Wyjaśnienia 1 do SIWZ

dotyczy: postępowania nr ZP.5.271.20.2016 o udzielenie zamówienia publicznego, którego przedmiotem jest *remont dachu budynku Szkoły Podstawowej nr 4 w Cieszynie* w ramach zadania p.n. *Poprawa efektywności energetycznej w miejskich obiektach użyteczności publicznej w Cieszynie*

Dach nad drugą częścią budynku, zajmowaną przez II LO im. M. Kopernika

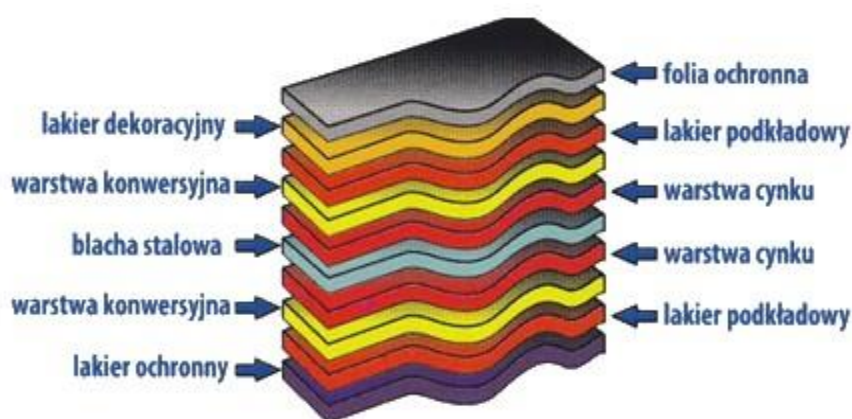
Pytanie 1. W dokumentacji podana jest blacha gr. 0.6 mm ocynkowana powlekana, niestety brakuje koloru powłoki oraz jej typu co ma wpływ na długość gwarancji producenta oraz jej cenę. Proszę o podanie koloru blachy oraz typu powłoki przeznaczonej do wykonania nowego pokrycia dachowego.

Pytanie 2. Proszę o podanie wymagań co do długości krycia panela, czy inwestor dopuszcza panel długości równej długości dachu.

Pytanie 3. Czy inwestor dopuszcza zastosowanie rozwiązania systemowego rąbka stojącego zatraskowego np. klikfelc.

Wyjaśnienie. Należy dostosować rodzaj i kolor pokrycia dachowego nad częścią budynku, w której siedzibę ma Szkoła Podstawowa Nr 4, do rodzaju i koloru pokrycia dachu nad drugą częścią budynku, zajmowaną przez II LO im. M. Kopernika. Pokrycie należy wykonać z blachy stalowej gr. 0,6 mm, ocynkowanej i powlekanej organicznie powłoką poliestrową matową w kolorze BTX 7700 „antracyt”.

Wyjaśnienie. Długość paneli musi być równa szerokości połaci dachowej od kalenicy po okap, tak jak uwidoczniło na zdjęciu jw. Niedopuszczalne są połączenia poziome. Szerokość paneli 580 mm.

Wyjaśnienie. Połączenie blach powinno być wykonane na rąbek stojący identycznie jak w dachu na zdjęciu.
